改善箇所説明図

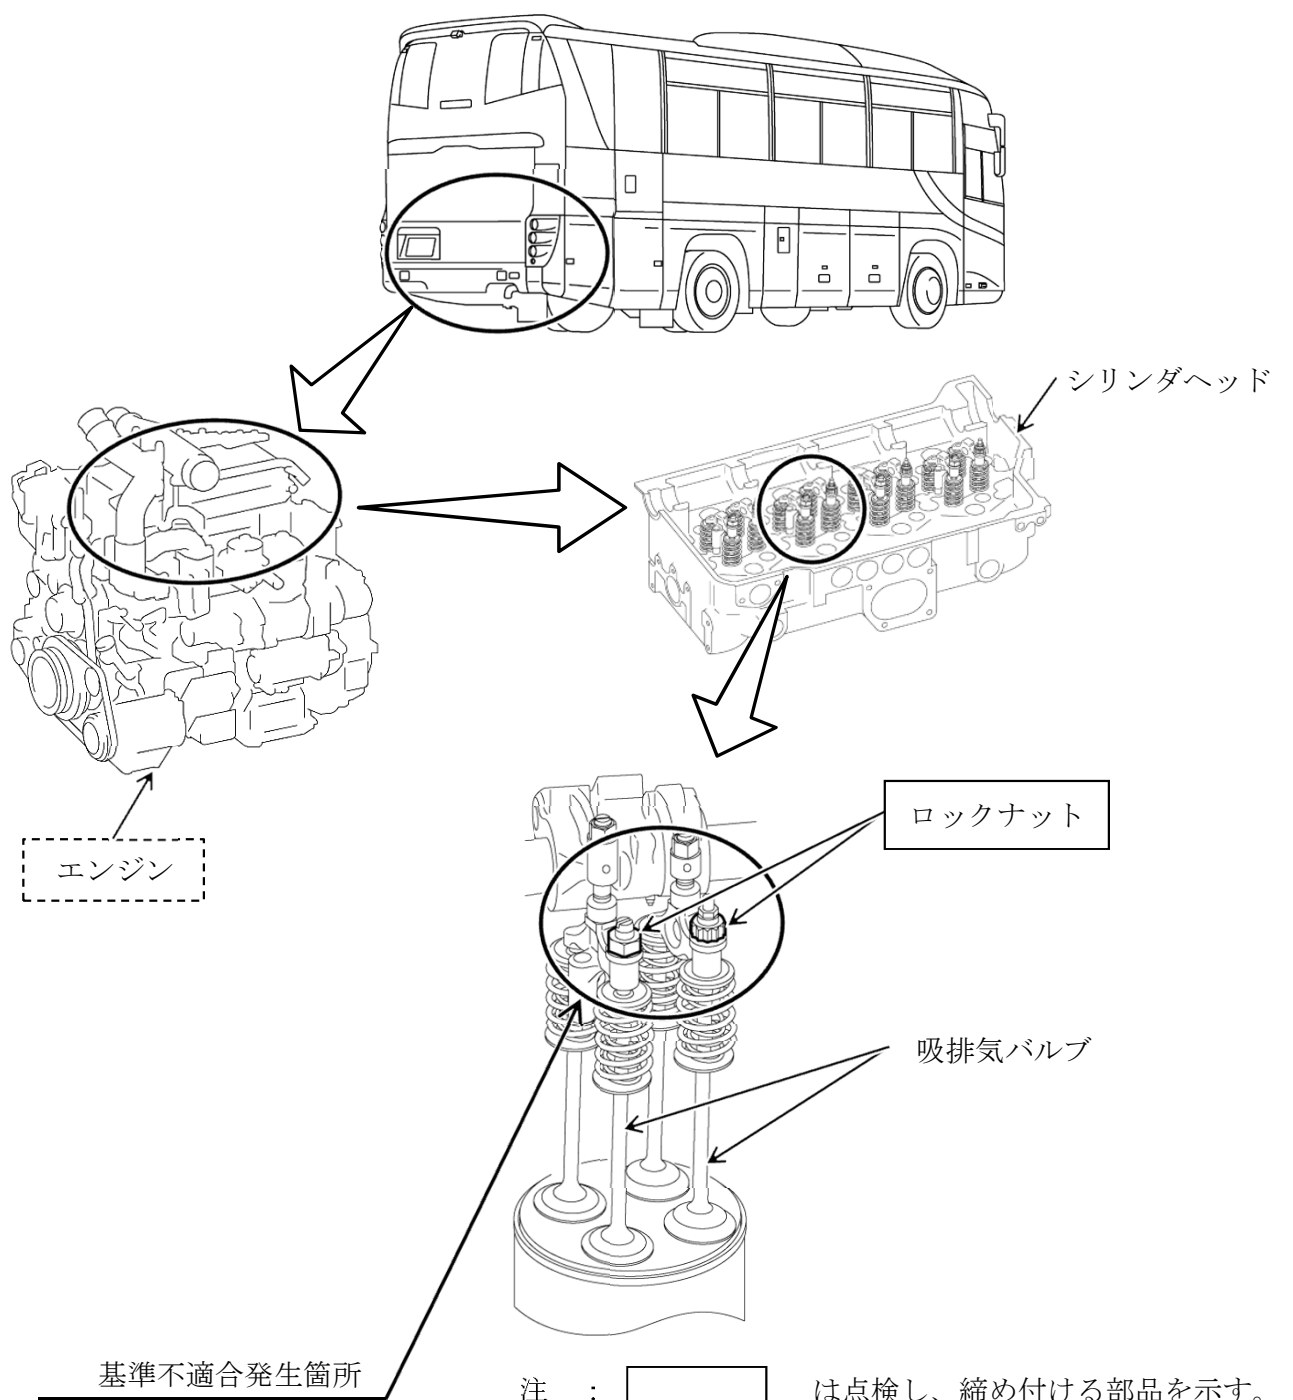
大型バスのエンジンにおいて、吸排気バルブ隙間調整用ロックナットの締め付け工程が不適切なため、当該ロックナットの締め付けトルクが不足しているものがある。そのため、そのままの状態で使用を続けると、当該ロックナットが緩み脱落し、エンジンの内部に浸入することで、エンジンが損傷するおそれがある。

全車両、吸排気バルブ隙間調整用ロックナットの締め付けトルクを点検し、再度、規定トルクで締め付ける。なお、当該ロックナットが脱落し、締め付け部の周辺に見当たらないものについては、エンジンを新品に交換する。

識別： シリンダヘッドカバーに黄色ペイントを塗布する。
